KAMBO ENERGI AS  
Kambsvegen 60  
5590 ETNE

**Vår dato:** 10.01.2024

**Vår ref.:** 200703718-51 Oppgis ved henvendelse

## **Vedtak om utsett byggjefrist for Høyland minikraftverk i Etne kommune**

Figur 2. Vassinntaket og øvre del av vassvegen er omfatta av dei to kartlagde friluftslivsområda Etnefjellet Sørfjellet og Etnefjellet Midtre. Begge områda er store og vurdert som svært viktige.

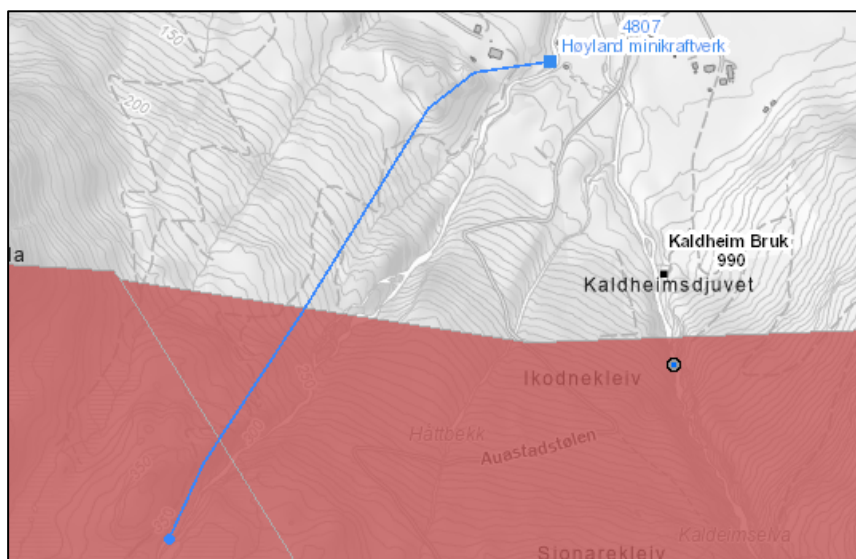
*Me ser ingen konsekvensar for kulturminneinteresser. Etne kommune har kartlagt friluftslivsområde, men det er usikkert kor mykje kraftutbygginga vil påverka friluftslivet. Me ber NVE vurdere dette. Fylkeskommunen viser ellast til Statsforvaltaren si fråsegn.*

Sidan konsesjonsvedtaket vart gjeve i 2015, har Etne kommune kartlagd og verdsett friluftslivsområder i kommunen. Fylkeskommunen påpeikar at vassinntaket og øvre del av vassvegen inngår i utkanten av dei to kartlagde friluftslivsområda Etnefjellet Sørfjellet og Etnefjellet Midtre (Figur 2). Begge områda er vurdert som svært viktige, men dei er store og områdeavgrensinga er følgeleg omtrentleg. Det er fjellområda som utgjer dei sentrale delane av friluftsområde.

NVE vurderer ikkje dei nye opplysningane om området verdi for friluftsliv til å vere av avgjerande betydning for vurdering av forlenga byggjefrist.

Figur 3. Eit turforslag til Høylandshovda på UT.no (blå) følgjer ein traktorveg vest for Høylandselva.

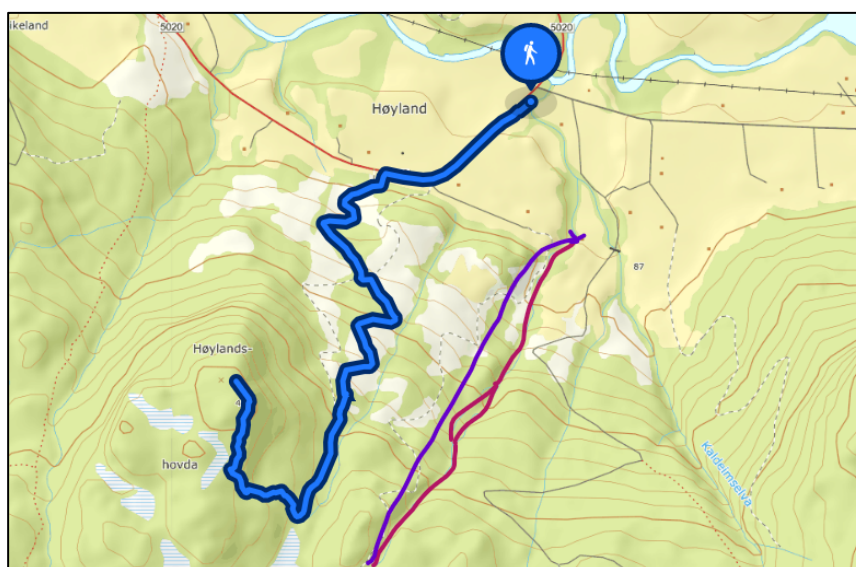
I UT.no er det lagt inn eit turforslag til Høylandshovda som følgjer ein traktorveg eit stykke vest for Høylandselva (Figur 3), truleg av betydning som nærturløype. Fylkeskommunen skriv i sitt innspel at det er uvisst om inngrepa i tilknytning til vassinntak og vassveg vil vere synlege frå turløypa eller frå utsiktspunktet på Høylandshovden. Turløypa går ikkje langs med Høylandselva, men parallelt med råka strekning i ein avstand på om lag 200-500 m.

Turløypa går gjennom open og spreidd tresatt beitemark, slik at særleg inngrep tilknytt vassvegen kan vere stadvis synlege. Det er likevel ikkje eit område med urørt preg, og det er allereie terrengsår etter mellom anna fleire traktor- og grusvegar. Mellom synfaring i 2011 og synfaring i 2014 vart det bygd ein veg opp til inntaket. Vegen utgjer eit betydeleg inngrep med høge skjeringar, særleg i øvre del. NVE vurderte i 2015 at legging av røyrgate og veg til Coanda-inntaket ville utgjere mindre inngrep enn vegen som allereie ligg der.

*Tiltakshavar takkar for uttalen, og tek den til etterretning. Når det gjeld friluftsliv er ikkje dette området mykje brukt, og tiltaket får heller ingen store konsekvenser for friluftsliv i området etter endt anleggsperiode. Anleggsområdet er også relativt beskjedent i omfang. UT sin rute til Høylandshovda kjem ikkje i konflikt med dette området, då den følgjer ein annan traktorveg eit stykke vest for tiltaksområdet.*
